RESOLUCIÓN N° 001351 (05 JUL. 2024)

“Por la cual se modifica la Licencia Ambiental otorgada mediante Resolución 1326 de 5 de agosto de 2020 y se toman otras determinaciones”

Mediante la Resolución 1326 de 5 de agosto de 2020, la Autoridad Nacional de Licencias Ambientales ANLA, en adelante esta Autoridad Nacional, otorgó Licencia Ambiental al GRUPO ENERGÍA BOGOTÁ S.A. E.S.P., para el proyecto “UPME 01 de 2013 (Subestación Norte 500 KV y Líneas de Transmisión Norte - Tequendama 500 KV y Norte Sogamoso 500 kV) – como primer refuerzo de red 500 KV del Área Oriental”, localizado en jurisdicción de los municipios de Betulia, San Vicente de Chucurí, El Carmen de Chucurí Simacota, Santa Helena del Opón, La Paz, Vélez, Bolívar, Sucre, Jesús María y Albania en el departamento de Santander; Saboya, Chiquinquirá, Briceño y Caldas en el departamento de Boyacá; Simijaca, Carmen de Carupa, Susa, Sutatausa, Tausa, Nemocón, Cogua, Pacho, Supatá, San Francisco, La Vega, Sasaima, Albán, Guayabal de Siquima, Cachipay, Zipacón, La Mesa, Tena, Anolaima, Soacha y San Antonio del Tequendama en el departamento de Cundinamarca.

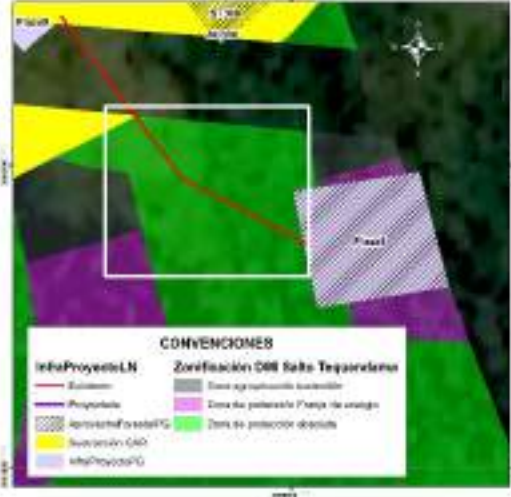
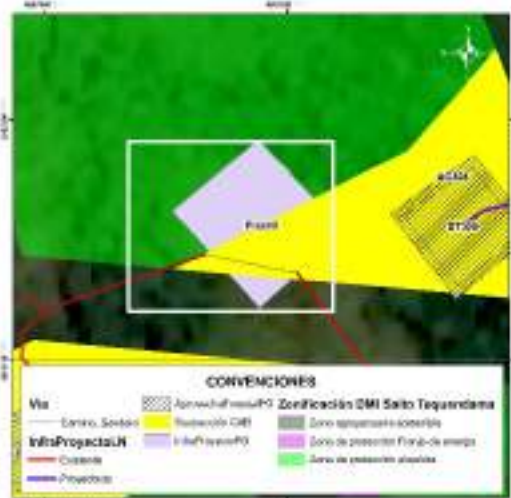
Tipo de obra	Soporte gráfico revisión Equipo Evaluador Ambiental de la ANLA	Consideraciones Equipo Evaluador Ambiental de la ANLA
<p>Acceso a plaza 3*</p> <p>Plaza 3 (Se indica acceso peatonal desde carretable existente hasta sitio de plaza)</p>		<p>Se valida que el acceso específico hasta la plaza de tendido no es existente. Para la plaza de tendido y el acceso no se encuentra sustracción de reserva autorizada por parte de la CAR. Igualmente, no realizó la solicitud de permiso de aprovechamiento forestal. Por lo anterior NO es procedente autorizar la infraestructura de la plaza y del acceso al no tener sustracción aprobada.</p>
<p>Acceso a sitio de torre 301N (Se indica como acceso peatonal)</p> <p>Sitio de torre ST301N</p>		<p>Se valida que para la sección del acceso de llegada a la torre se relaciona como acceso existente a un sendero o camino, en cobertura de pastos limpios. Se identifica que no se requiere permiso de aprovechamiento y tampoco se tienen restricciones para ingreso con semovientes puesto que no se encuentra dentro del DMI Sector Salto de Tequendama y Cerro Manjui.</p>

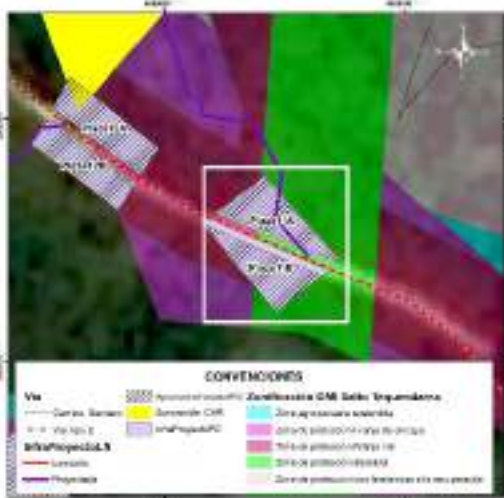
Tipo de obra	Soporte gráfico revisión Equipo Evaluador Ambiental de la ANLA	Consideraciones Equipo Evaluador Ambiental de la ANLA
<p>Acceso a plaza 4N*</p> <p>Plaza 4N</p> <p>Acceso a torre 302N (Se indica acceso peatonal a sitio de torre)</p> <p>Torre 302N</p>		<p>Se valida que para el acceso a la plaza de tendido hay acceso existente, sobre el cual no se requiere permiso de aprovechamiento forestal.</p> <p>Respecto a la torre, la sección del acceso de llegada a la torre se relaciona como acceso existente a un sendero o camino, en cobertura de mosaico de pastos y cultivos. Se identifica que no se requiere permiso de aprovechamiento y que tampoco se tienen restricciones para ingreso con semovientes puesto que no se encuentra dentro del DMI Sector Salto de Tequendama y Cerro Manjui.</p>
<p>Acceso a plaza 5N*</p> <p>(Se indica existencia de acceso peatonal)</p> <p>Plaza de tendido 5N</p>		<p>Comparando la ubicación del acceso con la cartografía base se identifica que el acceso no se asocia a ningún camino o sendero existente, dándose contradicción con la tabla presentada por la Sociedad pero coherencia con la capa InfraProyectoLN, donde se indica que el acceso es proyectado. Se valida que este acceso atraviesa en su recorrido zonas de vegetación secundaria alta, sobre las cuales la Sociedad NO podrá adelantar actividades de tala puesto que no realizó la solicitud de permiso (Recuadros negros).</p>

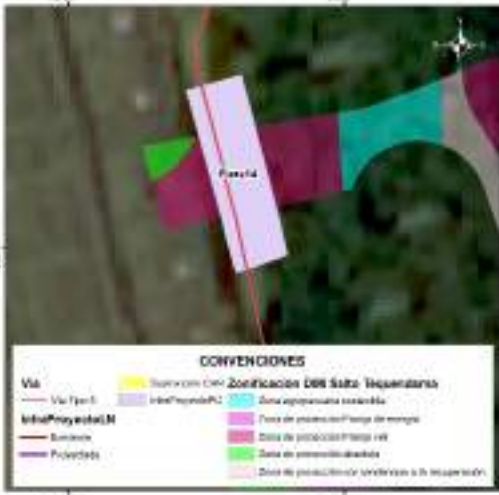
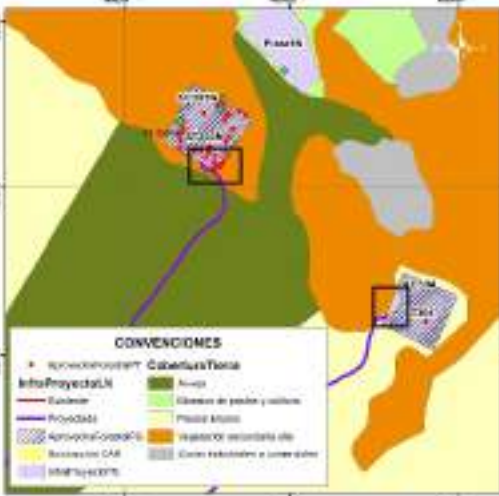
Tipo de obra	Soporte gráfico revisión Equipo Evaluador Ambiental de la ANLA	Consideraciones Equipo Evaluador Ambiental de la ANLA
<p>Acceso a plaza 8</p> <p>(Reportada como acceso peatonal en documento y en capa InfraProyectoL N como acceso existente)**</p> <p>Plaza de tendido 8</p>		<p>Se valida que el acceso específico hasta la plaza de tendido no es existente. Para la plaza de tendido y el acceso no se encuentra sustracción de reserva autorizada por parte de la CAR puesto que la Sociedad no hace su solicitud.</p> <p>Adicionalmente, parte de la plaza y el acceso se ubica en zona de protección absoluta, donde se establece como uso prohibido la ejecución de rocería.</p> <p>Por lo anterior NO es procedente autorizar la infraestructura de la plaza y del acceso al no tener sustracción aprobada y al no ser permitidas las actividades de rocería.</p>
<p>Acceso a plaza 9**</p> <p>(Reportada como acceso peatonal en documento y en capa InfraProyectoL N como acceso existente)</p> <p>Plaza de tendido 9</p>		<p>Se valida que acceso específico hasta plaza de tendido se reporta como camino o sendero, el cual se ubica a 350 m de vía tipo 6 sin pavimentar. Para plaza de tendido y acceso no se encuentra sustracción de reserva autorizada por parte de la CAR puesto que la Sociedad no hace su solicitud.</p> <p>Adicionalmente, parte de la plaza y el acceso se ubica en zona de protección absoluta, donde se establece como uso prohibido la ejecución de rocería.</p> <p>Por lo anterior NO es procedente autorizar la infraestructura de la plaza y del acceso al no tener sustracción aprobada y al no ser permitidas las actividades de rocería.</p>

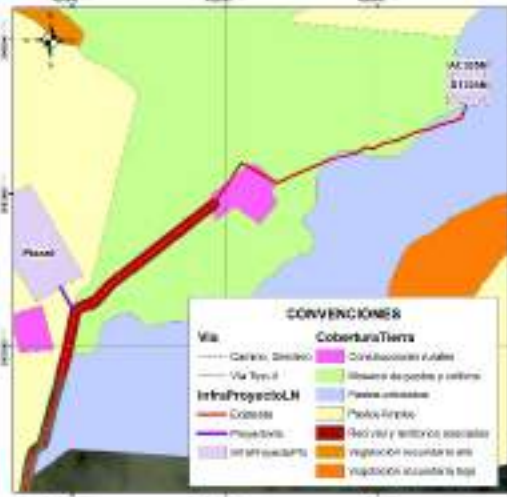
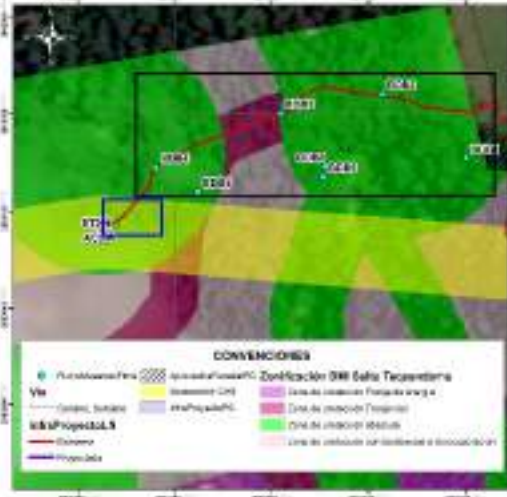
Tipo de obra	Soporte gráfico revisión Equipo Evaluador Ambiental de la ANLA	Consideraciones Equipo Evaluador Ambiental de la ANLA
<p>Acceso a plaza 10 (vía tipo 6 sin pavimentar)**</p> <p>Plaza de tendido 10</p>		<p>Se valida que el acceso específico hasta la plaza de tendido se reporta como vía tipo 6, sin embargo se plantea adecuación con rocería, aspecto que es inconsistente con la definición de la vía existente. La plaza de tendido se ubica en una “zona agropecuaria sostenible” del DIM Salto del Tequendama y Cerro Manjui, para la cual la Sociedad no solicitó sustracción de reserva ante la CAR. Por lo anterior NO es procedente autorizar la infraestructura de la plaza y del acceso al no tener sustracción de reserva.</p>
<p>Acceso a plazas de tendido 11A (camino o sendero desde vía tipo 2) y 11B**</p> <p>Plazas de tendido 11A y 11B</p>		<p>En el documento se relaciona como acceso el Acc-06, sin embargo, en la capa InfraProyectoLN se identifica que el acceso asociado es el Acc-309.</p> <p>Se valida que acceso específico hasta plaza de tendido 11A se relaciona como camino o sendero, para el cual se plantearía adecuación con rocería la cual se establece dentro de la zonificación del DMI Sector Salto del Tequendama y Cerro Manjui como actividad prohibida en zona de protección absoluta. Para plazas de tendido y acceso no se encuentra sustracción de reserva autorizada por parte de la CAR puesto que la Sociedad no hace su solicitud.</p> <p>Por lo anterior NO es procedente autorizar la infraestructura de las plazas y del acceso al no tener sustracción de reserva.</p>

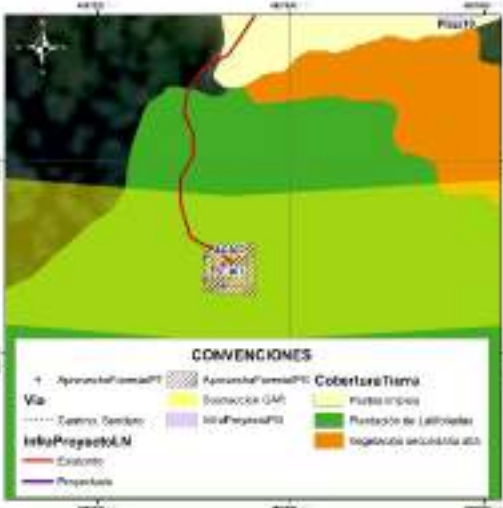
Tipo de obra	Soporte gráfico revisión Equipo Evaluador Ambiental de la ANLA	Consideraciones Equipo Evaluador Ambiental de la ANLA
<p>Acceso a plazas de tendido 12A y 12B***</p> <p>Plazas de tendido 12A y 12B</p>		<p>Se valida que parte de las dos plazas de tendido se encuentran en DMI sin sustracción de reserva autorizada por parte de la CAR, las cuales se ubican en “zona de protección vial”.</p> <p>Teniendo en cuenta el área disponible que se encuentra fuera del DMI, NO es procedente autorizar la infraestructura de la plaza de tendido 12A y solo podría autorizarse el área de la plaza de tendido 12B en el área que se encuentra fuera del DMI, área en la cual se autoriza el permiso de aprovechamiento solicitado.</p>
<p>Acceso a plaza de tendido 13N**</p> <p>Sitio de torre ST313</p>		<p>Se identifica que el acceso, la plaza de tendido y la torre se ubica en unidades de pastizales. El trazado del acceso se ubica sobre las zonas sustraídas, razón por la cual se considera aceptable este acceso siempre y cuando NO se realicen actividades de aprovechamiento forestal, puesto que este permiso no se solicitó.</p>

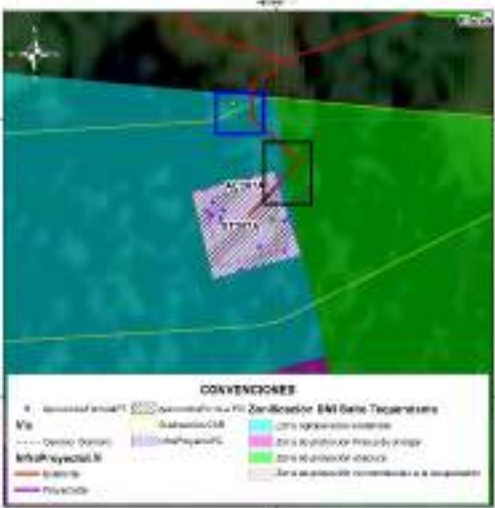
Tipo de obra	Soporte gráfico revisión Equipo Evaluador Ambiental de la ANLA	Consideraciones Equipo Evaluador Ambiental de la ANLA
<p>Acceso a plaza (vía tipo 5)*</p> <p>Plaza de tendido 14</p>		<p>Se valida que la parte central de la plaza de tendido se encuentra en DMI para la cual la Sociedad no realizó solicitud de sustracción y por tanto no tiene autorización por parte de la CAR. En este sentido, NO es procedente autorizar la infraestructura de la plaza de tendido 14.</p>
<p>Accesos a sitios de torre ST303N y ST304*</p> <p>Sitios de torre ST303N y ST304</p>		<p>Comparando la ubicación de los accesos con la cartografía base se identifica que no se asocian a ningún camino o sendero existente, quedando identificada una contradicción con la tabla presentada por la Sociedad pero coherencia con la capa InfraProyectoLN donde se indica que el acceso es proyectado. Se valida que estos accesos se ubican en su mayoría en cultivos de arveja y en pastos limpios, no siendo necesario ejecutar actividades de aprovechamiento forestal para estos tramos.</p> <p>Para el caso del acceso al ST303N y una parte del ST304, se identifica cruce con parches de vegetación secundaria alta (ver recuadros negros) para los cuales la Sociedad NO podrá adelantar actividades de tala puesto que no realizó la solicitud de permiso.</p>

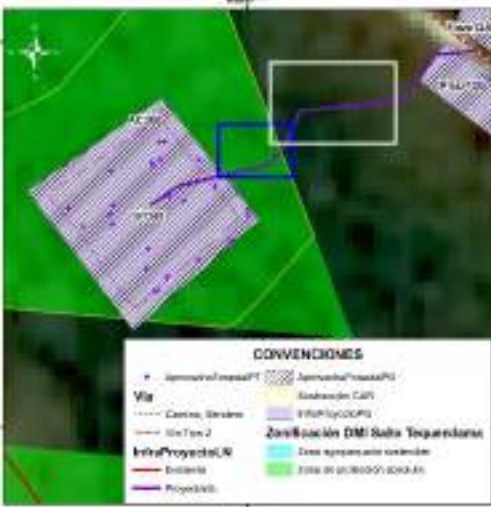
Tipo de obra	Soporte gráfico revisión Equipo Evaluador Ambiental de la ANLA	Consideraciones Equipo Evaluador Ambiental de la ANLA
<p>Acceso a ST305N*</p> <p>Sitio de torre ST305N</p>		<p>Revisando con la cartografía base se identifica que el acceso no es existente sino que se relaciona con la existencia de un camino o sendero que atraviesa unidades de mosaico de pastos y cultivos, pastos arbolados y construcciones rurales (ubicadas a 110 m del sitio de torre). Teniendo en cuenta que la Sociedad no solicita permiso de aprovechamiento forestal, en este acceso y en la torre NO podrá adelantar actividades de tala de ningún individuo que pueda encontrarse de manera aislada (pastos arbolados).</p>
<p>Acceso a ST306</p> <p>(Se menciona en documento y en cartografía base como acceso peatonal)*</p>		<p>Durante la visita de evaluación se validó que no existe camino o sendero reportado en cartobase y que la condición de la vegetación es de tipo denso, lo cual es consistente con la cobertura registrada (Bosque denso). Adicionalmente, se identifica que en el área trazada para el acceso, existen individuos de especies en veda, los cuales no están siendo incluidos en solicitud de aprovechamiento forestal (ver cuadro azul).</p> <div data-bbox="971 1262 1182 1535" data-label="Image">  </div> <p>Individuo fustal ubicado en tramo de llegada del acceso (No solicitado en aprovechamiento forestal) Coordenadas 4°34'12" N, 74°17'15" W.</p> <p>De igual manera, en el tramo del acceso la Sociedad registra a las parcelas BDB4, BDB3 y BDB2 (Ver cuadros negros), en las cuales reporta 100 individuos fustales, de estos 23 obedecen a la especie <i>Cyathea sp.</i> y 35 a la</p>

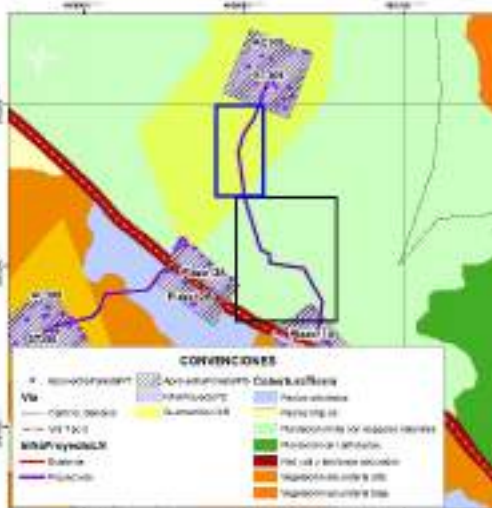
Tipo de obra	Soporte gráfico revisión Equipo Evaluador Ambiental de la ANLA	Consideraciones Equipo Evaluador Ambiental de la ANLA
		<p>especie <i>Quercus humboldtii</i>, ambas especies en veda nacional.</p> <p>Sumado a esto, no se encuentra sustracción de reserva autorizada por parte de la CAR puesto que la Sociedad no hace su solicitud para los accesos y tampoco realiza solicitud de aprovechamiento forestal aun cuando fue requerido. Adicionalmente, parte del acceso se ubica en zona de protección absoluta, donde se establece como uso prohibido la ejecución de rocería. Por lo anterior NO es procedente autorizar el acceso al no tener sustracción aprobada, no haber solicitado permiso de aprovechamiento forestal y no ser permitidas las actividades de rocería.</p>
<p>Acceso a ST307 (Se menciona en documento y en cartografía base como acceso peatonal)*</p>		<p>Durante la visita de evaluación se validó que no existe camino o sendero reportado en cartobase y que la condición de la vegetación se asocia a plantaciones de latifoliadas con vegetación arbórea densa producto de la recuperación del área con presencia de especies en veda. Resultado de ello, la Sociedad para el sitio de torre (relacionado en cobertura plantación de latifoliadas) solicita permiso de aprovechamiento forestal para seis (6) individuos de <i>Quercus humboldtii</i> (especie en veda nacional), no obstante, para el acceso omite la solicitud de permiso de aprovechamiento forestal no siendo procedente la autorización de intervención en acceso.</p> <p>Sumado a esto, en parte del acceso no se encuentra sustracción de reserva autorizada por parte de la CAR puesto que la Sociedad no hace</p>

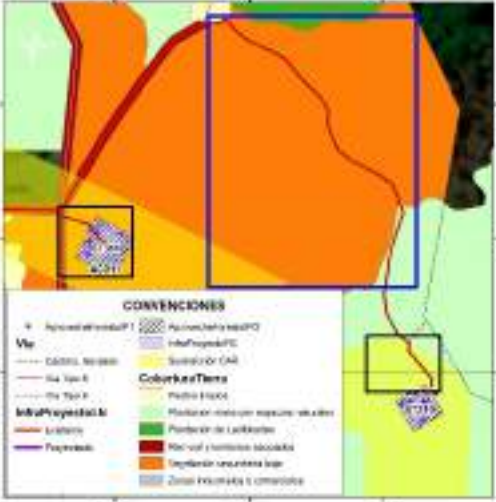
Tipo de obra	Soporte gráfico revisión Equipo Evaluador Ambiental de la ANLA	Consideraciones Equipo Evaluador Ambiental de la ANLA
		<p>su solicitud para los accesos. Por lo anterior NO es procedente autorizar el acceso al no tener sustracción aprobada y no haber solicitado permiso de aprovechamiento forestal.</p>
<p>Acceso a ST307A (Se menciona en documento y en cartografía base como acceso peatonal)*</p>	 <p>CONVENCIONES</p> <ul style="list-style-type: none"> Resolución ambiental Parcelación CAR Zona de protección absoluta Zona de protección forestal y agua Zona de protección agrícola Zona de protección restringida a la explotación Proyecto 	<p>Durante la visita de evaluación se validó que no existe camino o sendero reportado en cartobase y que la condición de la vegetación se asocia a plantaciones de latifoliadas con vegetación arbórea densa producto de la recuperación del área con presencia de especies pioneras. Resultado de ello, la Sociedad para el sitio de torre (relacionado en la misma cobertura) solicita permiso de aprovechamiento forestal para 16 individuos fustales, no obstante, para el acceso omite la solicitud de permiso de aprovechamiento forestal no siendo procedente la autorización de intervención en acceso. Adicionalmente, en la visita de evaluación se identificó que en el área trazada para el acceso, existen individuos fustales, los cuales no están siendo incluidos en solicitud de aprovechamiento forestal (ver cuadro azul).</p> <p>Sumado a esto, en parte del acceso no se encuentra sustracción de reserva autorizada por parte de la CAR puesto que la Sociedad no hace su solicitud para los accesos y adicionalmente, parte del acceso se ubica en zona de protección absoluta, donde se establece como uso prohibido la ejecución de rocería (ver cuadro negro). Por lo anterior NO es procedente autorizar el acceso al no tener sustracción aprobada, no haber solicitado permiso de aprovechamiento forestal y no</p>

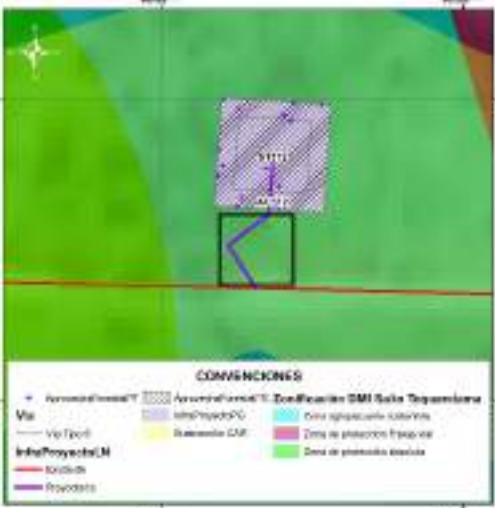
Tipo de obra	Soporte gráfico revisión Equipo Evaluador Ambiental de la ANLA	Consideraciones Equipo Evaluador Ambiental de la ANLA
<p>Acceso a ST308</p> <p>(Acceso mencionado como proyectado en capa InfraProyectoLN y como sendero/camino en cartobase)*</p>		<p>ser permitidas las actividades de rocería.</p> <p>Durante la visita de evaluación se validó que no existe camino o sendero reportado en cartobase y que la condición de la vegetación se asocia vegetación secundaria alta. Resultado de ello, la Sociedad para el sitio de torre (relacionado en la misma cobertura) solicita permiso de aprovechamiento forestal para 36 individuos fustales, no obstante, para el acceso omite la solicitud de permiso de aprovechamiento forestal no siendo procedente la autorización de intervención en acceso. Adicionalmente, en la visita de evaluación se identificó que en el área trazada para el acceso, existen individuos fustales, los cuales no están siendo incluidos en solicitud de aprovechamiento forestal (ver cuadro azul).</p> <p>Sumado a esto, en área por fuera del DMI (ver recuadro blanco) tampoco se solicita permiso de aprovechamiento aun cuando la cobertura es vegetación secundaria alta. Por lo anterior NO es procedente autorizar el acceso al no haber solicitado permiso de aprovechamiento forestal para su intervención.</p>

Tabla 61 Zonificación de Manejo Ambiental definida por la ANLA

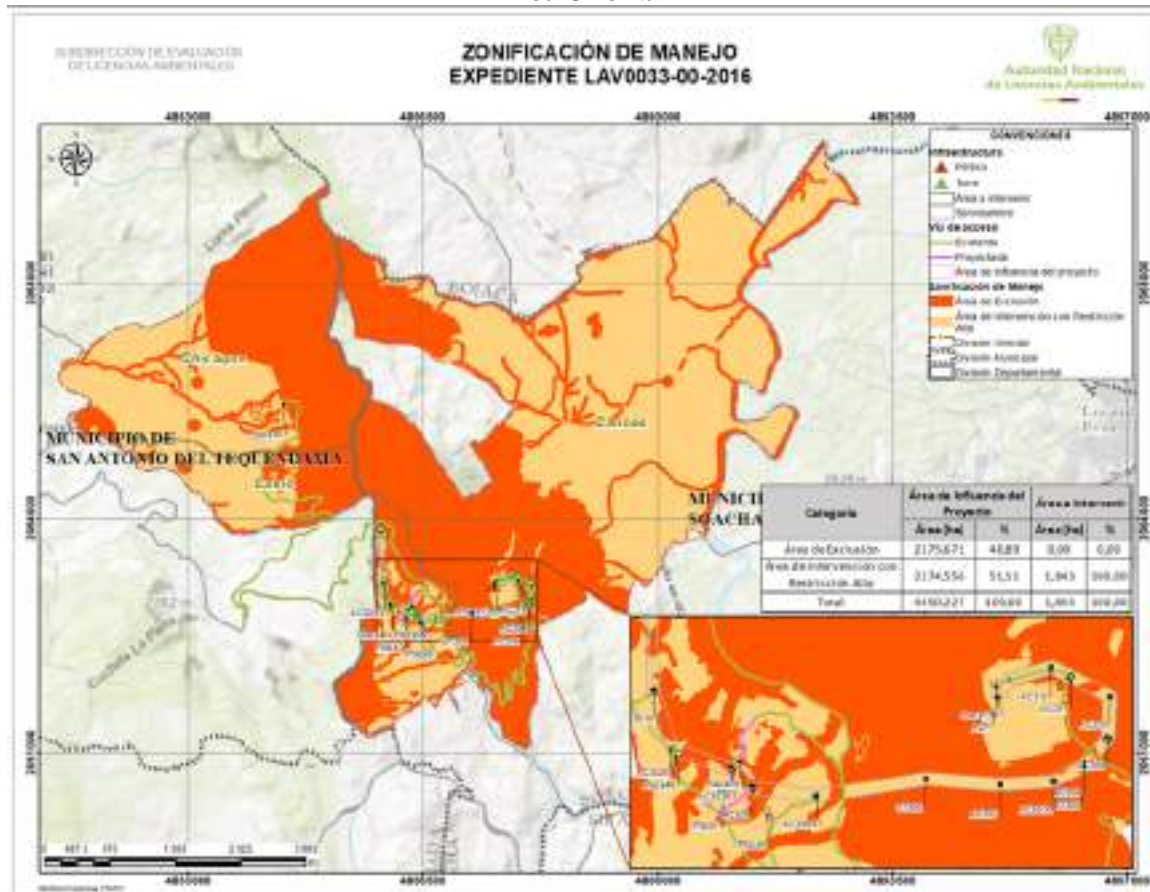
A continuación, se presenta la tabla y figura de la zonificación de manejo ambiental ajustada de acuerdo con las consideraciones de esta Autoridad Nacional para la modificación de la licencia ambiental del proyecto UPME 01 de 2013 (Subestación Norte 500 KV y Líneas de Transmisión Norte - Tequendama 500 KV y Norte Sogamoso 500 kV) – como primer refuerzo de red 500 KV del Área Oriental.
